**Baumfällungen für Fußweg an der Kniprodestraße II: Steht das
Mobilitätsgesetz tatsächlich der Schulwegsicherheit, Klima- und Naturschutz
auf der Werneuchener Wiese entgegen?**

Senatsverwaltung für
Umwelt, Mobilität, Verbraucher- und Klimaschutz

auf die Schriftliche Anfrage Nr. 19/13236

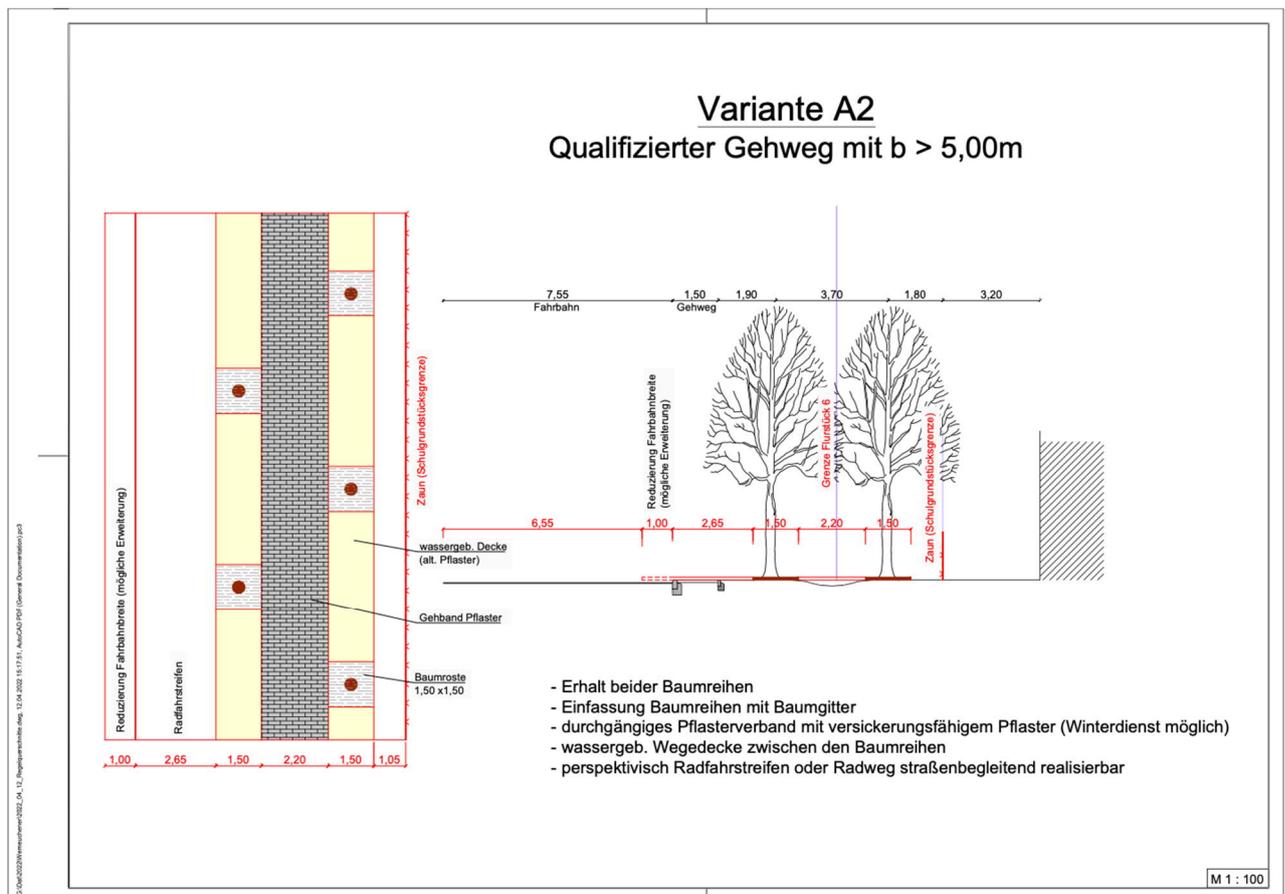
Wäre die Umsetzung der Alternativplanung A2 des Ingenieurbüros Börjes (anbei) mit dem Erhalt der 26 gesunden Bäumen und einer größtenteils unversiegelten bzw. versickerungsfähigen Fläche aus Sicht des Senats zur Umsetzung der Ziele Entseigerung, Klimaschutz und Klimaanpassung zu bevorzugen?

„Die Alternativplanung A2 sieht eine Pflasterdecke und den Einbau einer wassergebundenen Wegedecke im Wurzelbereich vor. Beides würde nach dem vertiefenden Baumgutachten vom 03.05.2021 auf Grund der ausschließlich sehr flach verlaufenden Wurzeln zum Absterben der Bäume führen.“

Da auf Grundlage der Aussagen des vorgenannten Baumgutachtens im Zuge der Umsetzung der Alternativplanung A2 ggf. mit dem Verlust beider Baumreihen zu rechnen ist, wird seitens Senatsverwaltung für Umwelt, Mobilität, Verbraucher- und Klimaschutz dem Abwägungsergebnis des Bezirkes, welches die Fällung einer Baumreihe beinhaltet gefolgt, mit dem Ziel des sicheren Erhalts der zweiten Baumreihe durch Schaffung der damit verbundenen Möglichkeit eines ausreichenden Abstandes der geplanten baulichen Anlagen für den Rad- und Fußverkehr von den verbleibenden Baumstandorten.
